東北電原技第3号

令和5年7月4日

女川原子力発電所発電用原子炉設置変更許可申請書

(2号発電用原子炉施設の変更)

第5図 地下一階機器配置図

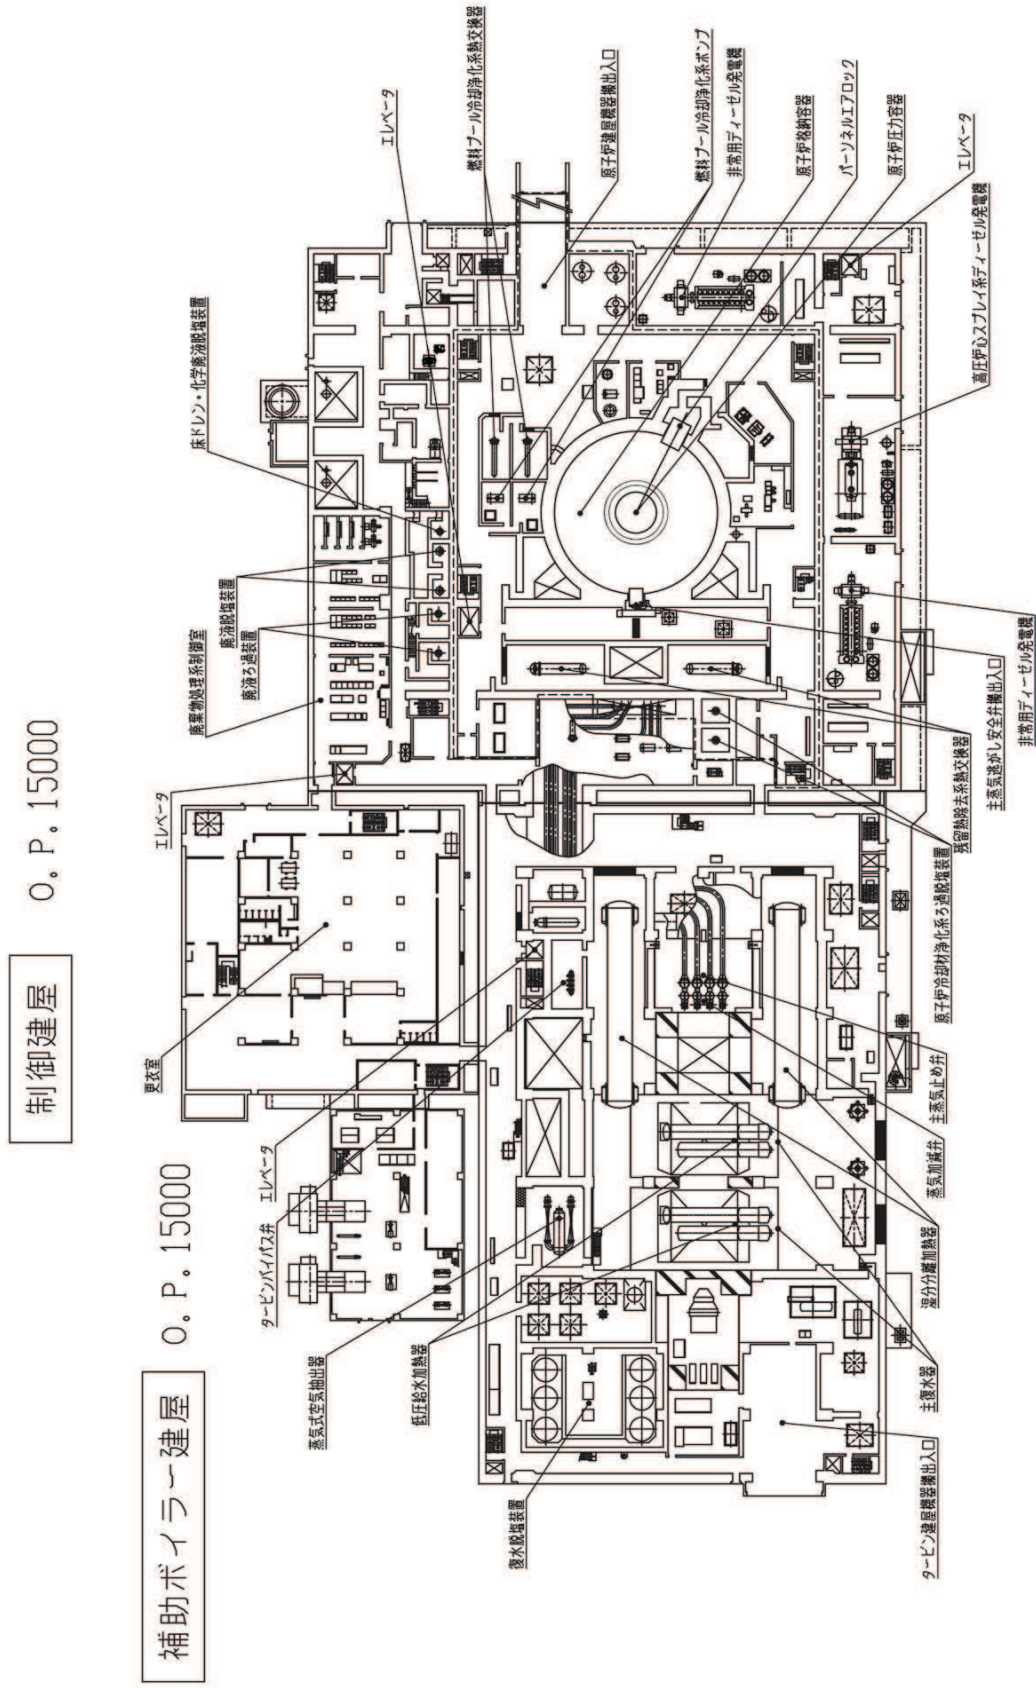
「第5図 地下一階機器配置図」を添付1のとおり変更する。

第 6 図 一階機器配置図

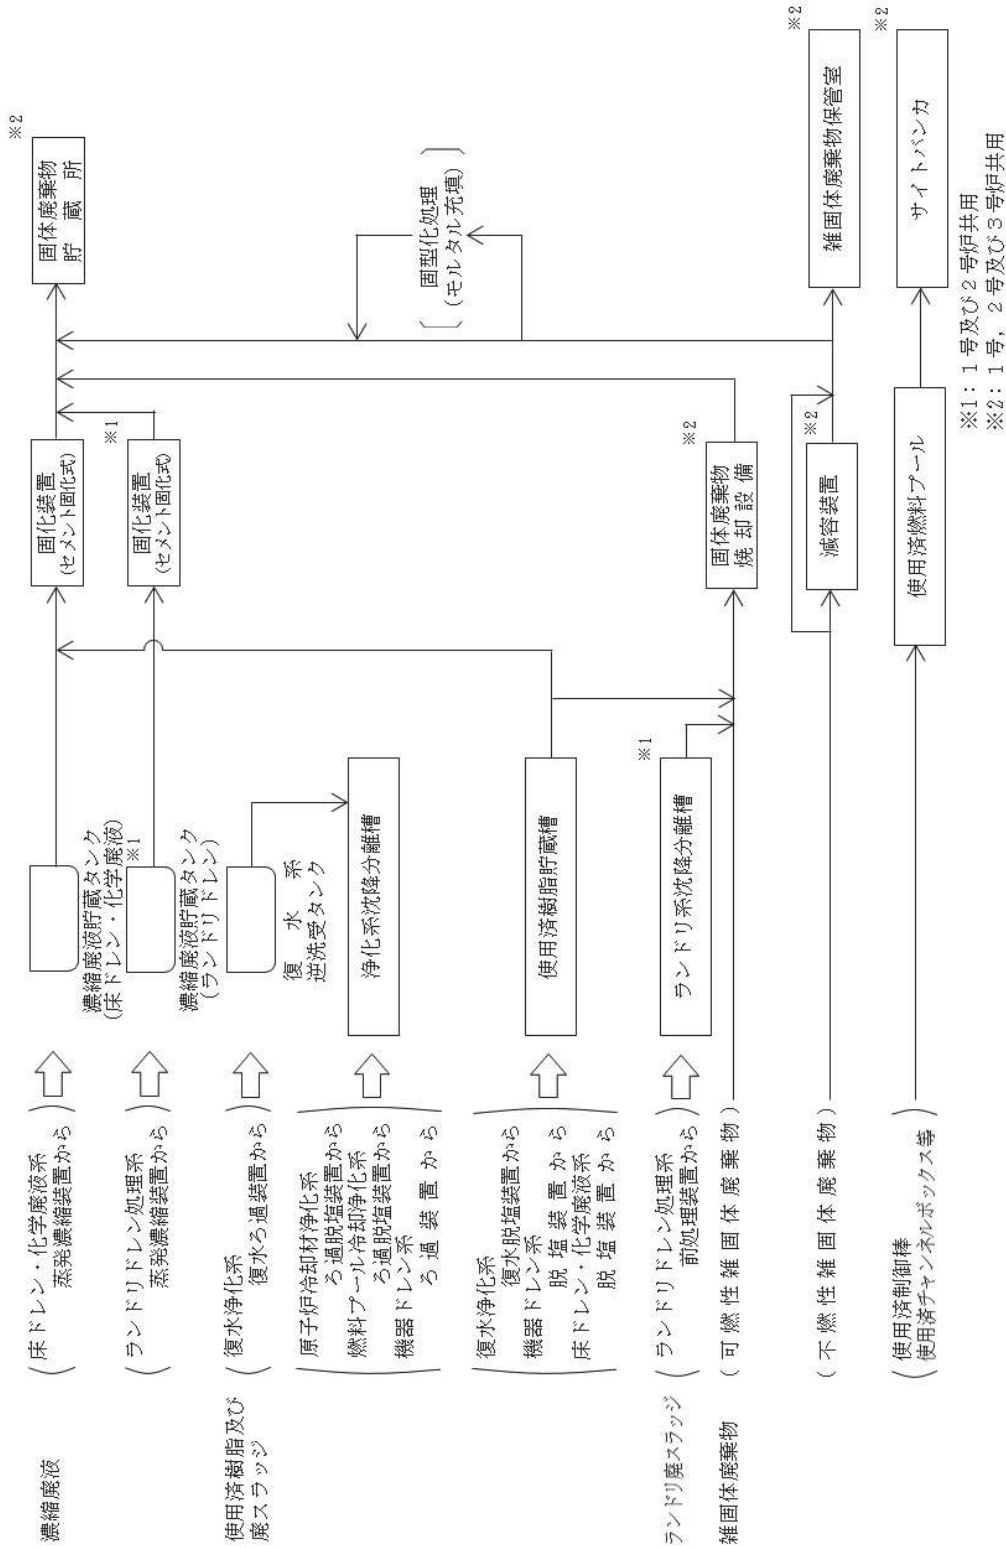
「第6図 一階機器配置図」を添付2のとおり変更する。
